**COD. ATO2 ASI10607**

**Sottoprogetto**  
**CONDOTTA MONTE CASTELLONE – COLLE**  
**S.ANGELO (VALMONTONE)**  
 (con il finanziamento dell'Unione  
 europea – Next Generation EU)

**PROGETTO DI FATTIBILITÀ TECNICA  
 ED ECONOMICA**  
 CUP G91B2100006460002

**Nota tecnica di riscontro alle  
 richieste di integrazione  
 nell'ambito di V.I.A/PNRR**

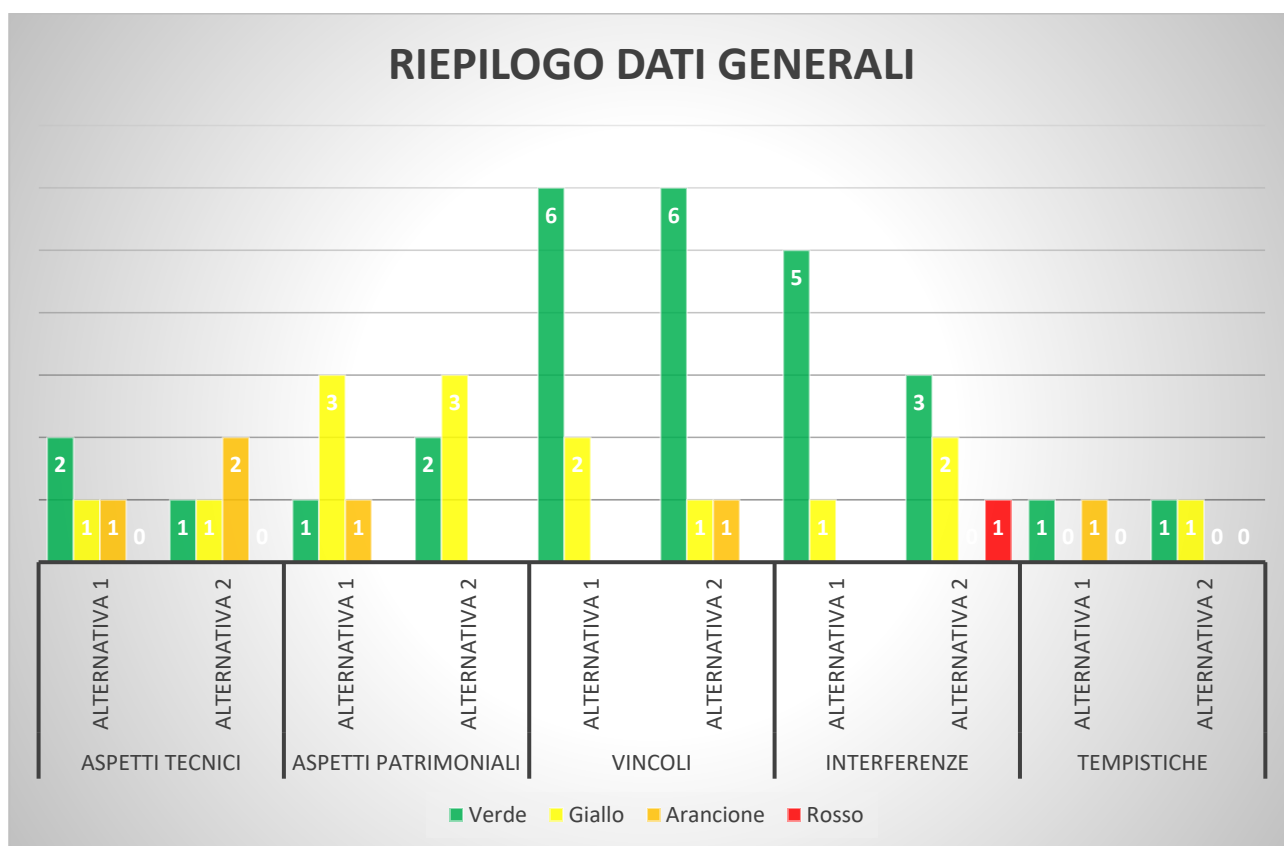
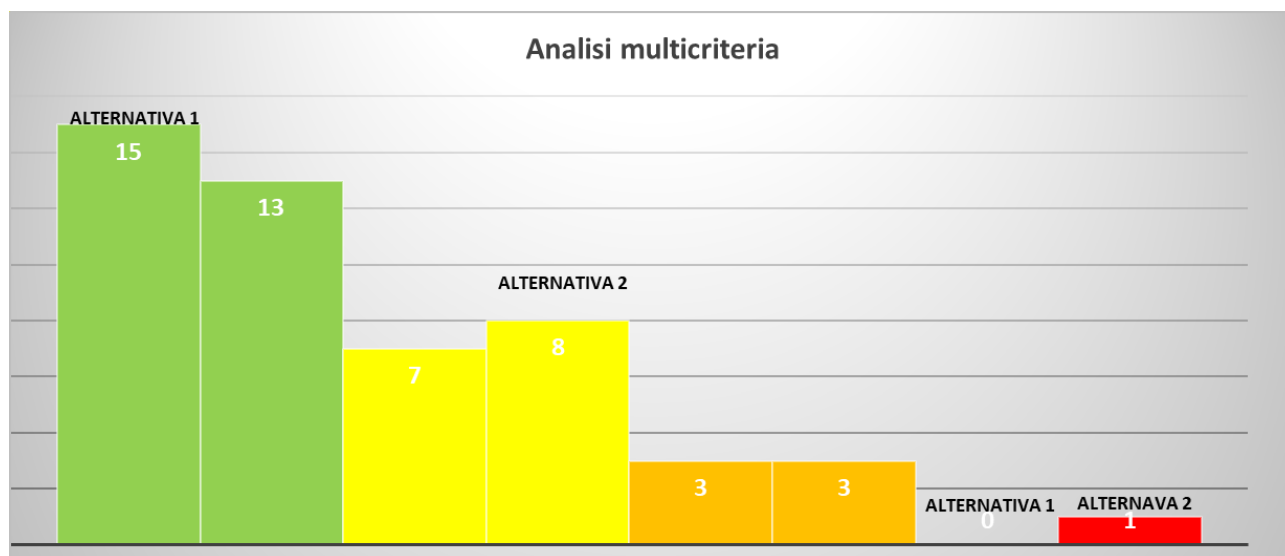
Nei grafici seguenti è illustrata l'analisi multicriteria svolta, evidenziando attraverso istogrammi l'entità dell'impatto/interferenza valutata per le alternative di progetto analizzate; nel primo grafico sono rappresentate le varie entità degli impatti senza specificare i singoli aspetti esaminati e nel secondo sono evidenziati anche tali aspetti. Per quanto riguarda la modalità di valutazione, per ogni criterio e requisito esaminato, è stata rappresentata l'entità dell'impatto o interferenza, adottando una scala di colori dal verde al rosso in ordine crescente ed attribuendo un peso pari ad 1 per ogni impatto/interferenza classificato nel seguente modo:

Dalla valutazione finale a seguito del presente Screening effettuato l'alternativa progettuale complessivamente più vantaggiosa risulta essere l'alternativa AP1 poiché risulta, come evidenziato dagli

istogrammi illustrati nelle figure seguenti, non avere impatti alti ed inoltre determina un peso maggiore per gli impatti nulli o trascurabili.
